武庫川水系河川整備計画（原案）等に対する意見書（その 3） 目次

〈第 58 回以降追加分〉

第 59 回流域委員会 意見書

正常流量

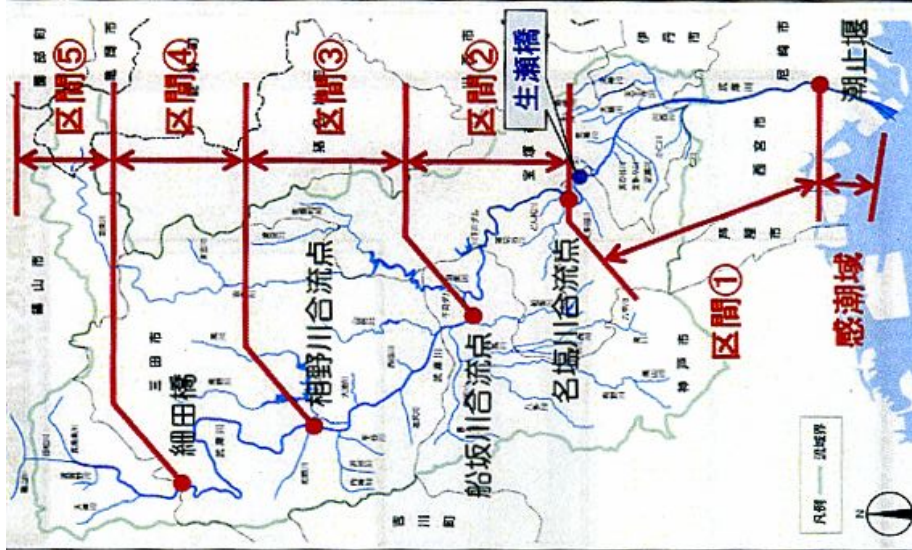
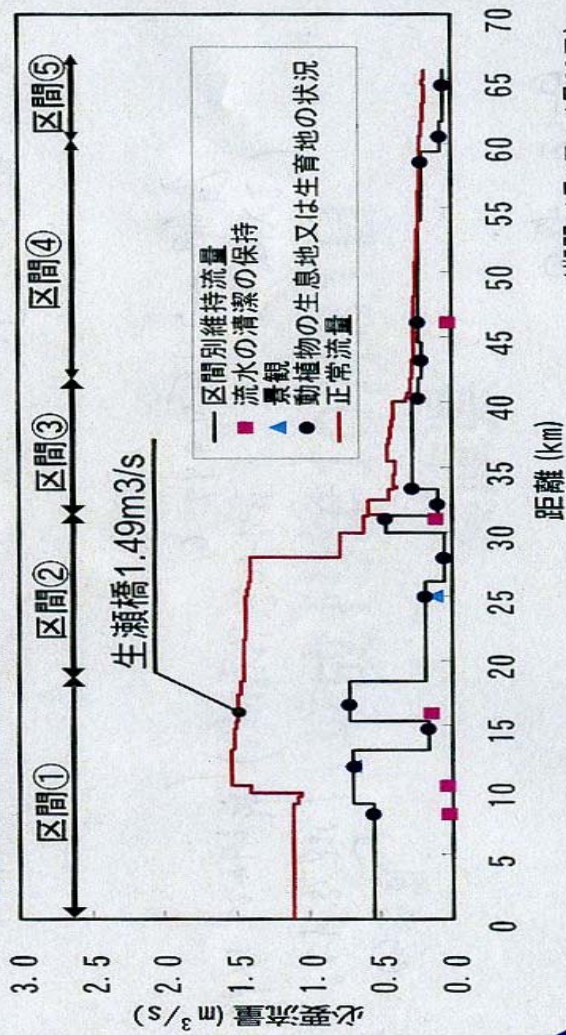
（１）正常流量の資料提示のお願い

正常流量に関して添付ファイルのグラフは以前に頂いておりますが、今後の論議のため、次の資料の提示をお願いしたいと存じます。

- ① ５区間 １３地点の位置
- ② １３地点それぞれについて、取水量、および維持流量の値（８項目（＊）のそれぞれの計算方法と結果）
（＊ ８項目のうち設定不要の項目はもちろん不要です。）
- ③ これらの値設定年月（いつ決められたのか）
